Informations techniques pour l'installateur

Changement du brûleur

GC7000WP 70 kW

GC7000WP 100 kW

Vue de dessus

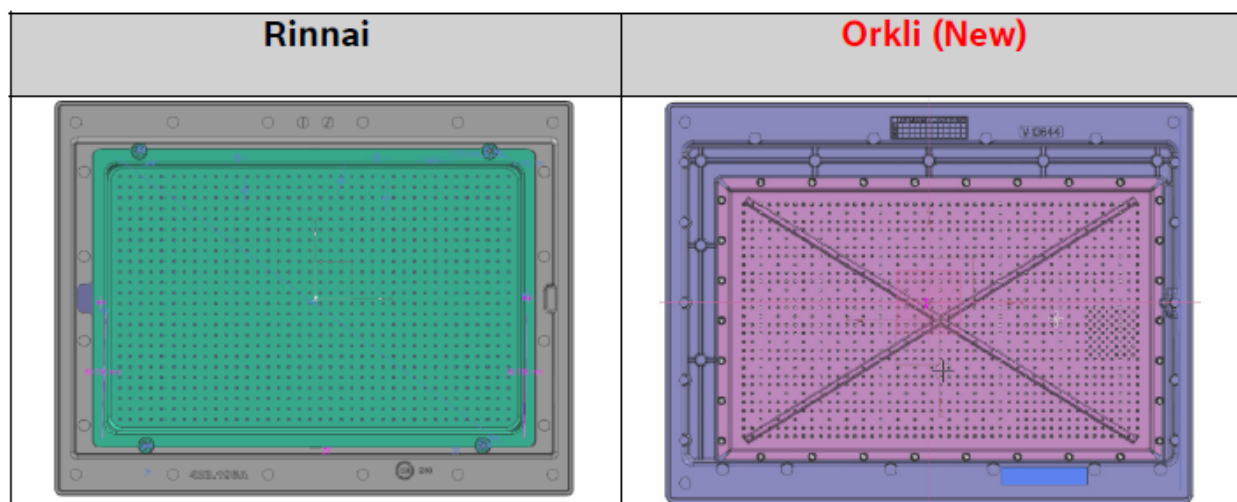
Afin de garantir un approvisionnement stable en composants, le brûleur en céramique du fournisseur Rinnai a été remplacé par un nouveau brûleur à fibres céramiques (Cerammat) du fournisseur Orkli. La transition a déjà eu lieu et concerne aussi bien la production de nouveaux appareils que la livraison des pièces de rechange correspondantes.

Le nouveau brûleur Orkli est un remplacement 1:1 et est entièrement compatible avec les appareils concernés.

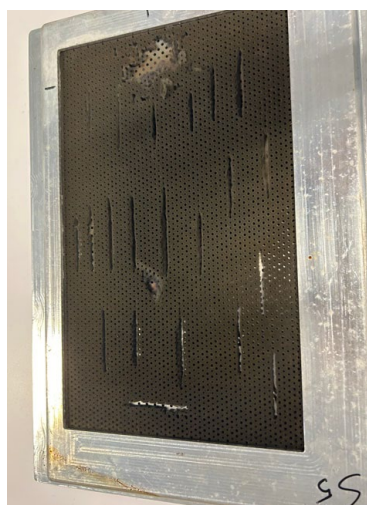
Comparé au modèle céramique précédent, le nouveau brûleur à fibres céramiques est plus sensible et nécessite donc plus de soin et de prudence lors de sa manipulation. Avec une manipulation correcte, il n'y a aucun risque d'endommager la structure des fibres. Cependant, si des dommages surviennent lors des travaux de service ou de maintenance, par exemple en laissant tomber accidentellement le brûleur, celui-ci doit être remplacé.

L'image ci-dessous montre un brûleur endommagé pour illustrer l'apparence d'une structure de fibres affectée.

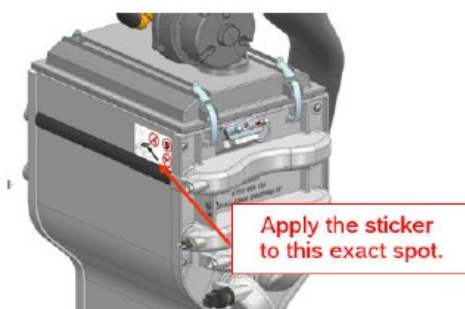
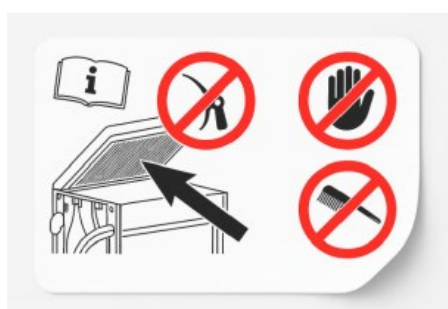
Le nettoyage du nouveau brûleur à fibres céramiques à l'air comprimé est strictement interdit, car cela endommagerait la surface délicate.

- Un nettoyage avec une brosse de nettoyage douce ou une brosse à poils fins est généralement suffisant. Les brosses métalliques ou les outils grossiers doivent être évités.
